Vysvětlení zadávací dokumentace č. 6 – „Morava, km 137,021 – revitalizace VH uzlu Nedakonice“

Povodí Moravy, s.p., IČ: 708 90 013, se sídlem Brno, Dřevařská 932/11, PSČ 602 00, jako zadavatel veřejné zakázky s názvem „Morava, km 137,021 – revitalizace VH uzlu Nedakonice“ obdržel dotazy dodavatelů vztahující se k předmětné veřejné zakázce.

Fig. 70

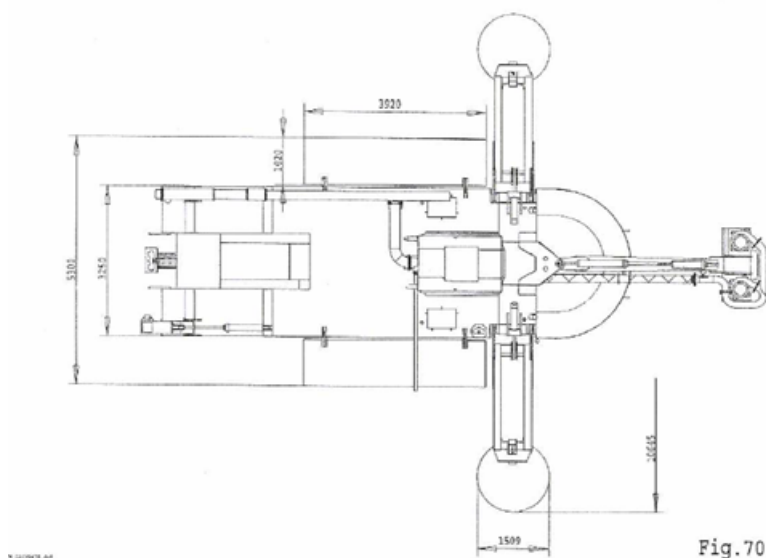
- Plovoucí sací bagr potřebuje pro svůj pohyb a těžbu (funkci čerpadla) minimálně 80-100 cm hloubku vody. Může těžít i bahno v menších hloubkách či nad vodou, ale pouze tak, že postupuje z dostatečné hloubky větší než 80 cm a mělčí partie si „strhává“ do vody.
- Z výše uvedeného vyplývá, že odsáváním nejsme schopni modelovat koryto k vodní hladině. Jde to pouze v kombinaci s využitím podkopové lopaty, kterou bychom boční partie kopali do vody a bahno po té odsáli. Ale pro to by bylo potřeba střední část toku před tím dostatečně prohloubit.
- Pro svůj pohyb na vodě potřebuje vodní tok o minimální cca šířce 5 m

- Ve výkazu výměr je napsáno, že při těžbě dochází k 50 % přísávání vody. Toto přísávání je mnohem větší, v ideálním případě je to cca 1:4 (bahno:voda), ale to je platné pro organické bahno a odtěžované vrstvě cca min. 50 cm. Pokud jsou menší vrstvy nebo jiný materiál než organické bahno, tak je přísávání vody mnohem větší. To má vliv na délku realizace a samozřejmě i cenu.
- Výpočty délky realizací jsou nereálné. Projektant počítá s tím, že bagr má výkon 3 m³/min přečerpáné směsi bahno:voda, to je pravda. Ale dále uvažuje, že saje nepřetržitě 60 min a 8 hod za den. Neuvažuje posuny bagru v korytu a další činnosti.

Položka výkopu sacím bagrem a její kubatura vychází z výpočtu kubatur v rámci příčných řezů a jedná se o skutečnou kubaturu výkopu (objemu zeminy). V popisu položky je orientačně uvedena specifikace (dle konzultace s odbornou firmou) ohledně přísávání vody nebo výkonu bagru (předpoklad – přísávací objem vody 50 %, výkon 3 m³/min. atd.), které však nijak nejsou v kubatuře zohledněny.

Přísávání vody a další specifikace vycházející ze zvolené technologie by měl zhotovitel zohlednit při nacenění. Zmíněné okolnosti se mohou lišit dle zvolené technologie, oslovených firem a typů bagrů, nelze je tak přesně v položkách zohledňovat a musí tak učinit až zhotovitel při upřesnění těchto parametrů
